RÉFÉRENCE : FSA202103

OBJET : Remplacement des suspensions cabine

FSA TYPE : Prochaine visite de service

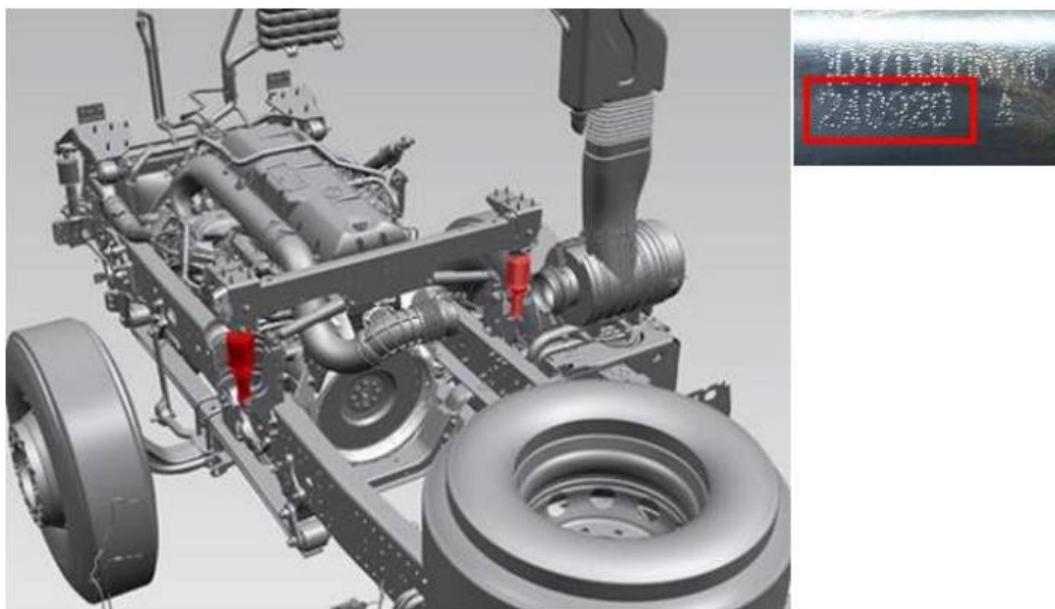
1- Tout d'abord, la date de production des coussins de cabine arrière indiqués en rouge comme ci-dessous doivent être contrôlés. Si la date de production est **24/09/20**, la pièce est défectueuse et doit être remplacée. Si la date de production est différente, il n'est pas nécessaire de changer la pièce et le processus doit être terminé en prenant la main-d'œuvre dans le système.

Si une pièce défectueuse est observée, veuillez passer à l'étape 2 ;

2- Veuillez incliner la cabine et retirer les raccords supérieur et inférieur du coussin de cabine pour remplacer la pièce.

3- Après le remplacement ; Veuillez serrer les connexions supérieures et inférieures du coussin à 100 Nm.
